改善箇所説明図

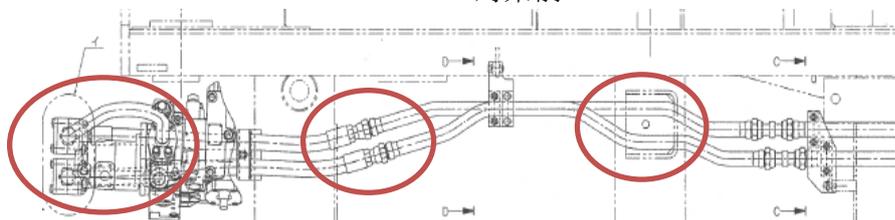
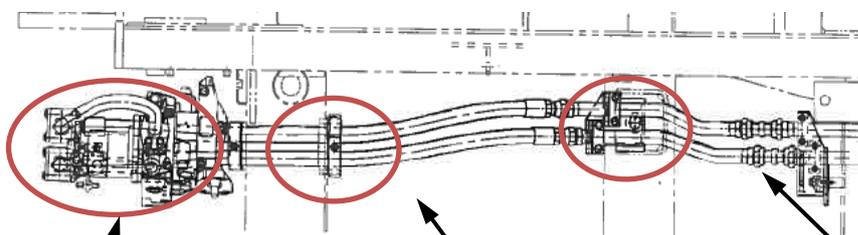
動力伝達装置の油圧配管において、当該配管を固定しているブラケットの強度検討が不適切なため、走行振動等により疲労破壊することがある。そのままの状態で使用を続けると、配管の振動により接続コネクタのナットが緩み、油が漏れ出し、最悪の場合、当該コネクタが外れて、走行モータを駆動できなくなる。

全車両、配管の取り回しを変更する。

チューブライン変更

油圧ホースに変更および
ホースクランプを追加

チューブライン変更
(長さ変更)
